改善箇所説明図

「TZ704」

「R2-4」

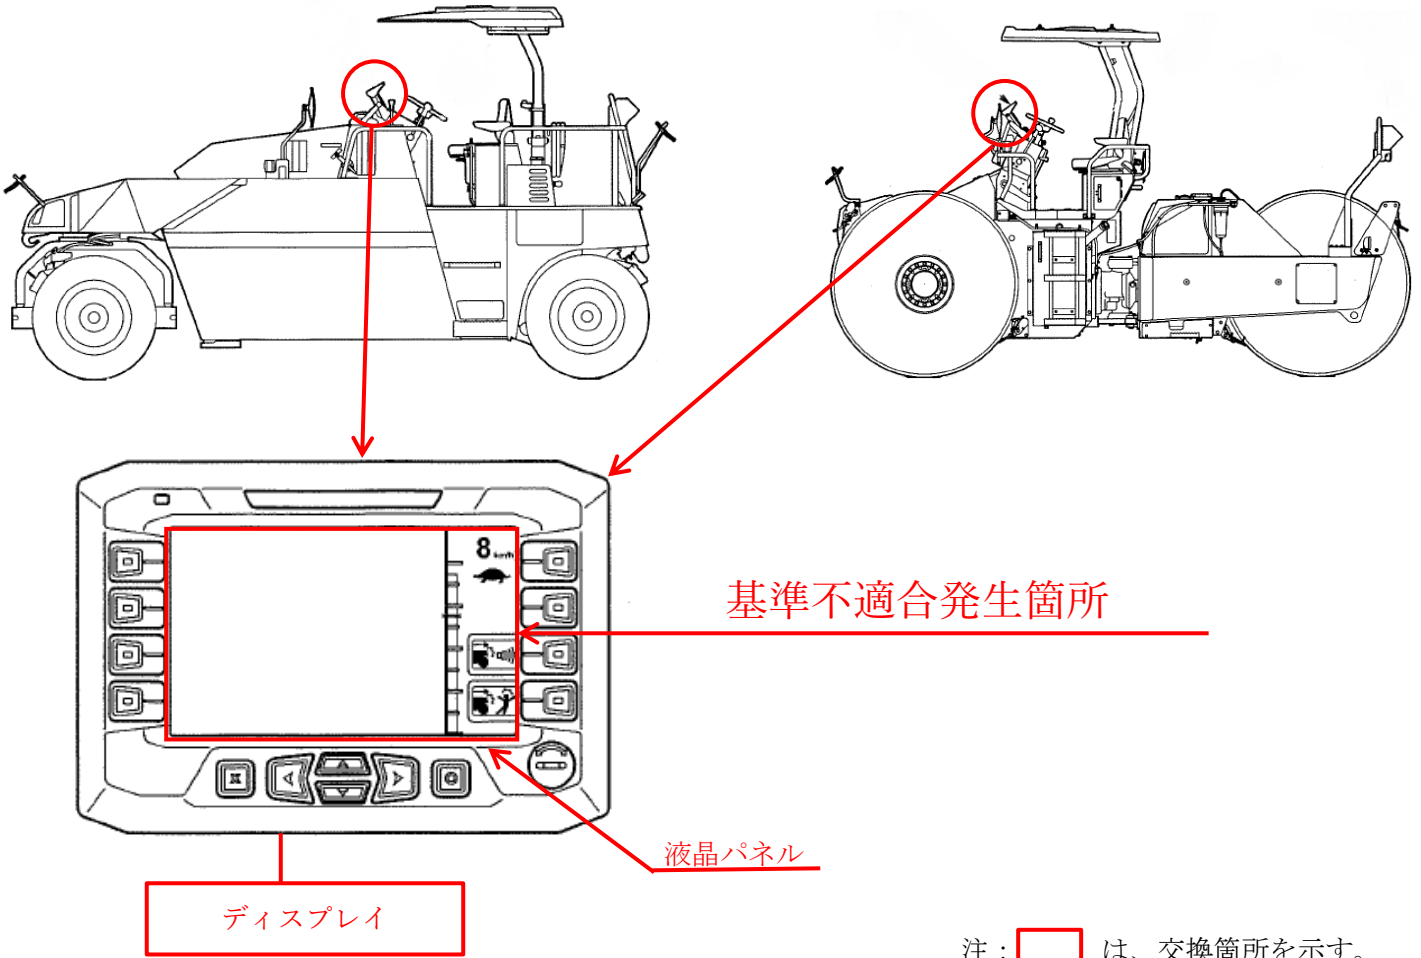
オプション設定の緊急ブレーキ装置を装着している車両のディスプレイにおいて、液晶パネル取付け部の製造指示が不適切なため、防水加工が施されていないものがある。そのため、雨水等が当該取付け部より侵入し、そのままの状態で使用を続けると、ディスプレイ内部の制御用基板が腐食損傷することで、フェールセーフによりエンジン回転が制限され、走行不能になるおそれがある。

全車両、緊急ブレーキ装置のディスプレイを対策品と交換する。

ディスプレイ表面右下に白色ペイントを塗布する。
